## MEMO

Aan : Harry ter Beke  
Van : Annemieke Lugtigheid-Hendriks (ODA)  
Datum : 14 november 2013  
Onderwerp : Beleef de Berkel, projecten fase 3 (Borculo en Eibergen)

Ik heb het projectplan Beleef de Berkel, fase 3, beoordeeld.  
Hieronder vind je uitsneden uit de archeologische beleidskaart van de gemeente Berkelland. Hierop heb ik onder andere mijn beoordeling gebaseerd.

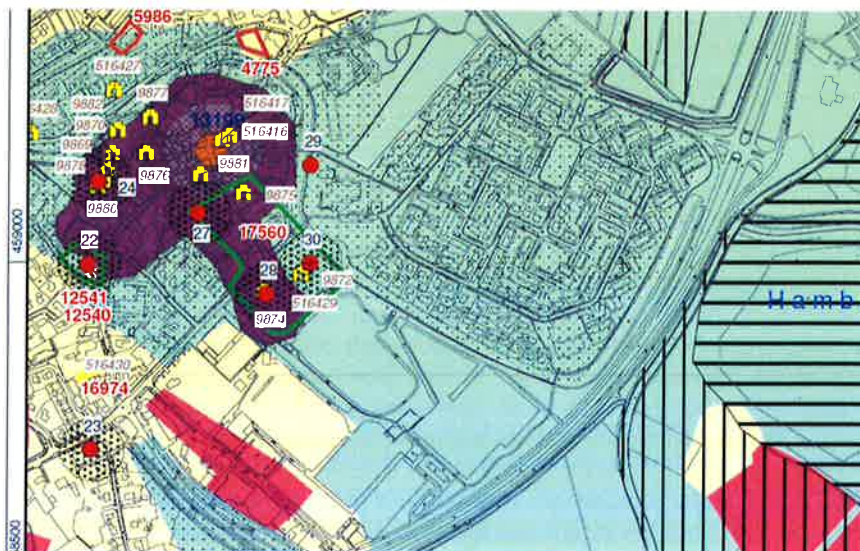
- Bij de verbinding tussen het centrum en recreatiegebied het Hambroek moet rekening gehouden worden met de aanwezige archeologische vindplaats (een steiger uit de Late Middeleeuwen, zie rode stip met zwart gearceerde buffer hieronder). Wanneer de bodem over een oppervlakte van meer de 100 m<sup>2</sup> en met een diepte van minimaal 30 cm –mv ontgraven, danwel op een andere wijze verstoord wordt, dan is archeologisch onderzoek hier noodzakelijk.

- Het pad langs woonwijk Het Hambroek ligt in een gebied met archeologisch lage verwachting (groen op onderstaande kaart). Wanneer de bodem over een oppervlakte van meer de 5000 m<sup>2</sup> en met een diepte van minimaal 30 cm –mv ontgraven, danwel op een andere wijze verstoord wordt, dan is archeologisch onderzoek hier noodzakelijk.

- Voor het vervangen van de brug en het realiseren van de aanlegsteiger is geen archeologisch onderzoek noodzakelijk.

Eibergen, kaart 1 (westkant)

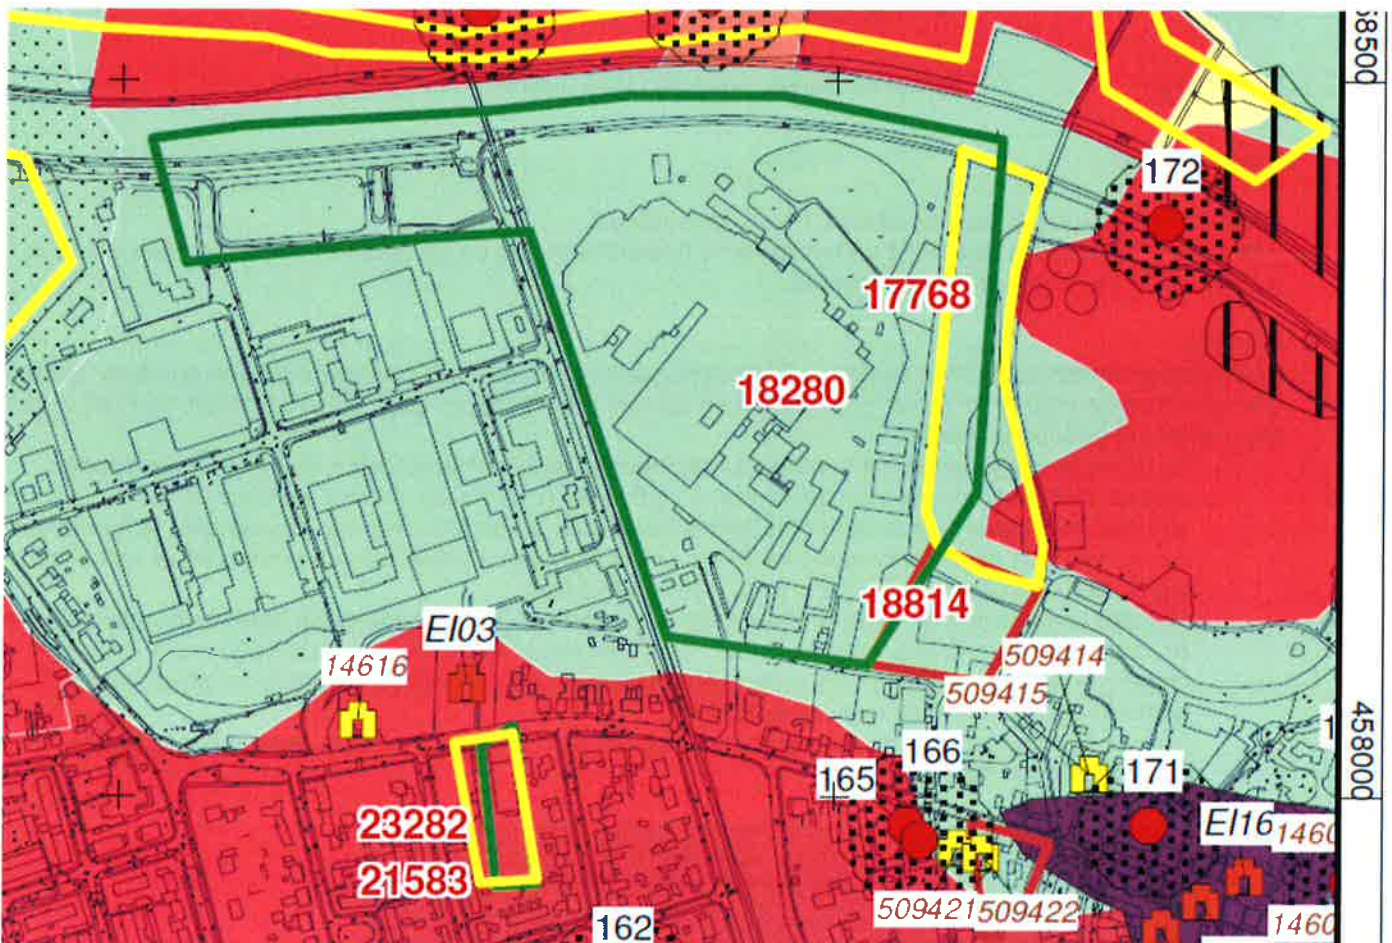
- Aan de westkant van het plangebied (KTV) heeft al archeologisch onderzoek plaatsgevonden (zie de groene lijn op kaart 1), op basis van dit onderzoek en de definitieve plannen zal bepaald moeten worden of en waar archeologisch onderzoek in dit gebied noodzakelijk is. Archeologisch onderzoek kan hier noodzakelijk zijn voor graafwerkzaamheden voor herstel van de loop van de Berkel en voor het aanleggen van het voet/fietspad indien (wanneer de bodem dieper dan 30 cm –mv verstoord/ ontgraven wordt).
- Archeologisch onderzoek is niet nodig voor de realisatie van de aanlegsteiger.
